Februar 2026  
Stad kommune

# Beskrivelse av endringer av reguleringsplan

Stad skipstunnel (plan-ID: 2022010)

Figur 1-1: Utklipp av forslag til endret reguleringsplan. Blå linjer er formålsgrenser fra gjeldende reguleringsplan og viser de foreslåtte endringene.

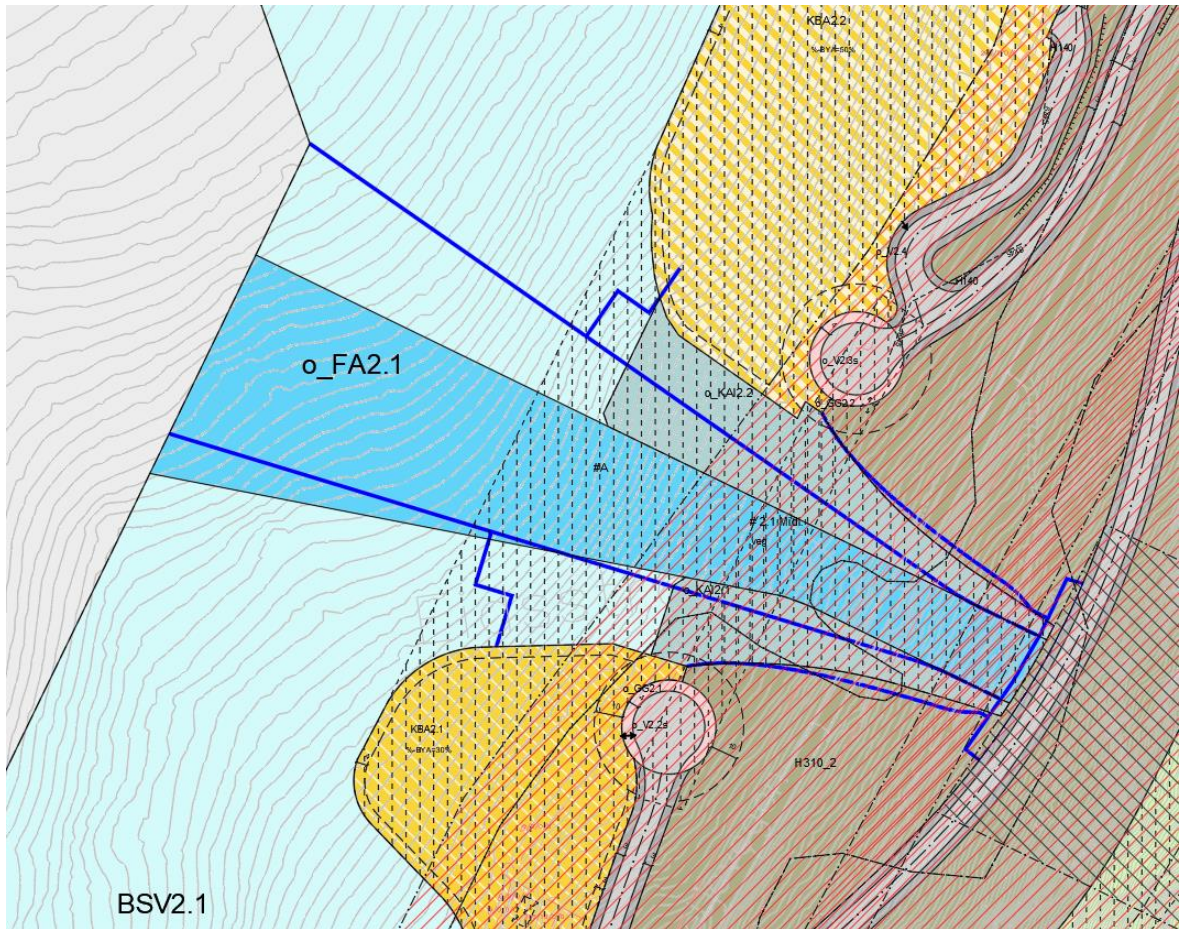
Annen veggrunn – tekniske anlegg (AVT) snevres inn til å kun omfatte 3 meters belte tilhørende regulert veg o\_V2.1 (fv. 618). Arealet reguleres til annen veggrunn – grøntareal (AVG). Endringen innebærer at 460 m<sup>2</sup> AVT-formål endres til AVG-formål. Endringen medfører ikke endring av bestemmelser. Bakgrunnen for endringen er at det ikke skal tilrettelegges for annet enn ordinær vegskulder som del av fylkesvegen på strekningen. Arealet innenfor AVG-området sikrer plass til opparbeiding av tursti/passasje for kryssing av tunnelen til fots.

Formåls grensene for farled tilpasses endelig geometri. Dette gjør at også formåls grensene til kai (o\_KAI2.1 og o\_KAI2.2) justeres tilsvarende. Bakgrunnen er at nye simuleringer avdekker behov for forlenging av ledekonstruksjonen ut i dagen med 75 meter for å sikre at eventuell krenkning på skip under entring ikke fører til risiko for at brovinger støter mot portalkonstruksjonen. o\_KAI2.1 og o\_KAI2.2 gis en asymmetrisk utforming tilpasset endelig geometri som ble utledet fra skipssimuleringer gjennomført i desember. Her framkom det behov for å øke vinkelen på sørlig kai.

Figur 1-4: Utklipp av forslag til endret reguleringsplan. Blå linjer er grenser for midlertidig bygge- og anleggsområder fra gjeldende reguleringsplan og viser de foreslåtte endringene.

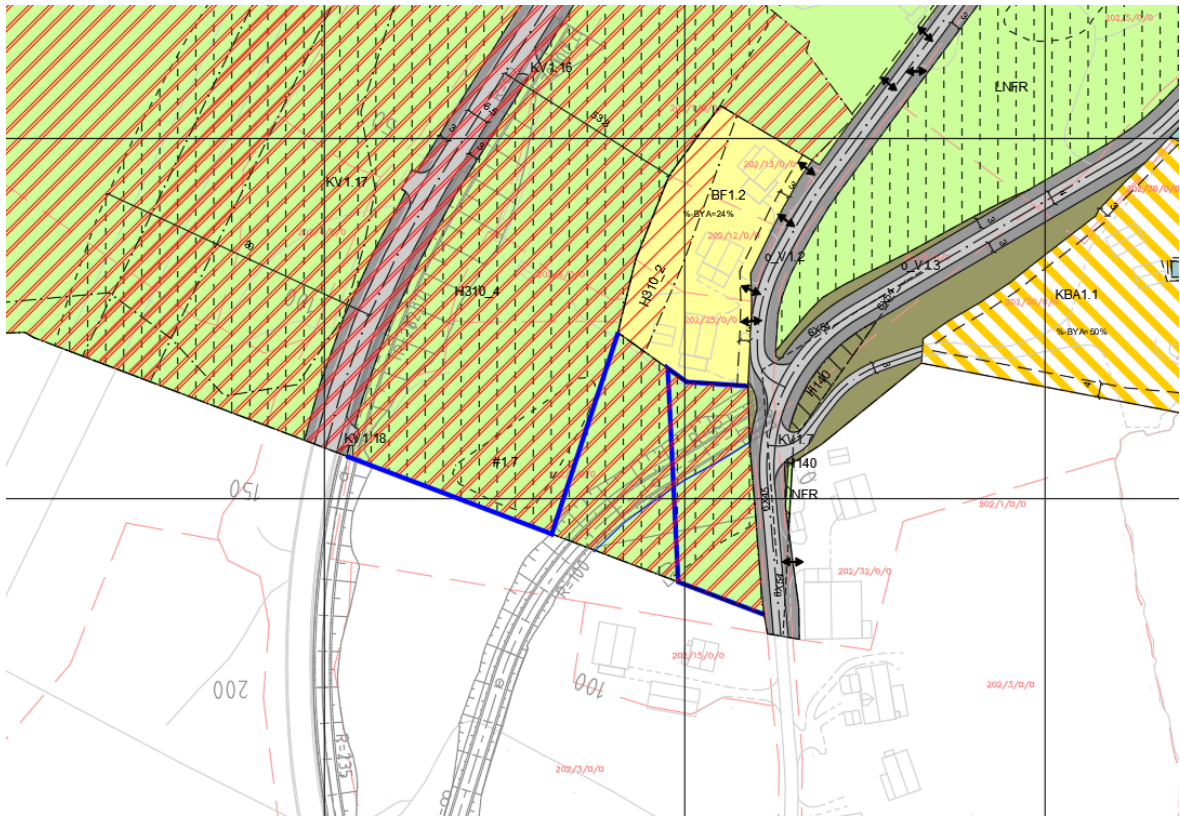
Formålsgrensene for farled tilpasses endelig geometri, slik som i Moldefjorden. Dette gjør at også formålsgrensene til kai (o\_KAI1.1 og o\_KAI1.2) justeres tilsvarende. Det er samme årsak som i Moldefjorden, og i Kjødepollen har dette også medført en økning i portalbredden på 4 meter. Videre er entringskaier tilpasset anbefalt løsning etter oppdatert risikoanalyse. Videre er formålsområdet H1.2b slått sammen med H1.2. Ved formål UNB1.2 trekkes midlertidig bygge- og anleggsområde ned til sjøkanten for å kunne ilandføre sjøledning. Dette påvirker bare LNFR-området nordøst for naustene frem til permanent landtak er etablert på ny sjøfylling.

Areal for midlertidig bygge- og anleggsområde (#A) må endres, og dette er avklart med grunneierne.

Figur 1-5: Utklipp av forslag til endret reguleringsplan for vertikalnivå 1 – under grunnen (tunnel). Blå linjer viser

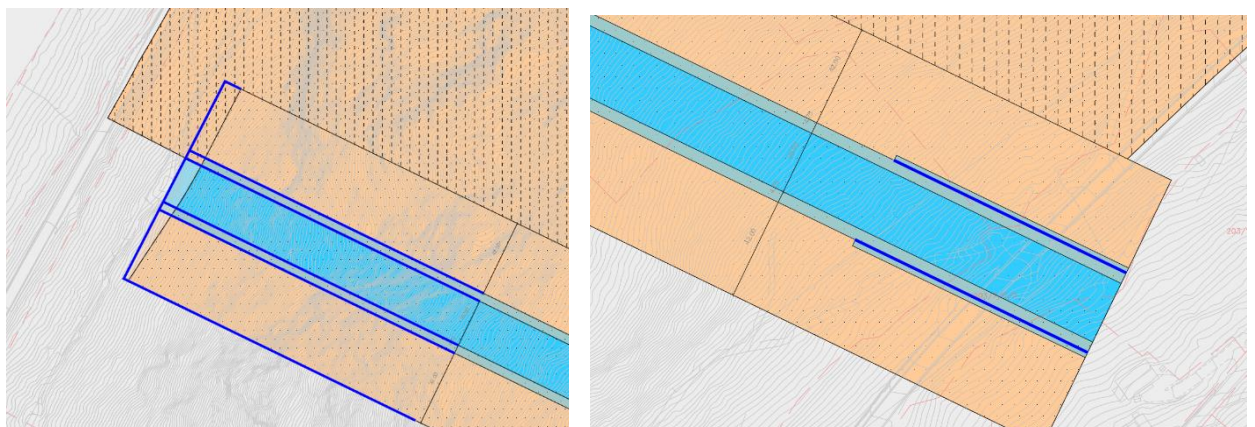
Det er også gjort mindre endringer i vertikalnivå 1 – under grunnen (tunnel) og 4 – på bunnen (vann/sjø). I vertikalnivå 1 tilpasses formålsgrensene slik at disse sammenfaller med formålsgrensene i vertikalnivå 2 (se figur 1-5, herunder tilrettelegging for en utvidelse av bredden på tunnelen på 2-4 meter de første hundre meterne fra portalen i Kjødipollen. I vertikalnivå 4 (figur 1-6) utvides formålsgrensen for å maksimere handlingsrommet for motfyllingen innenfor planen. Alt berørt sjøareal er tidligere undersøkt og dokumentert. Tiltaket har ingen ytterligere negative konsekvenser for bunnfauna utover det som skyldes fyllingen i utgangspunktet.
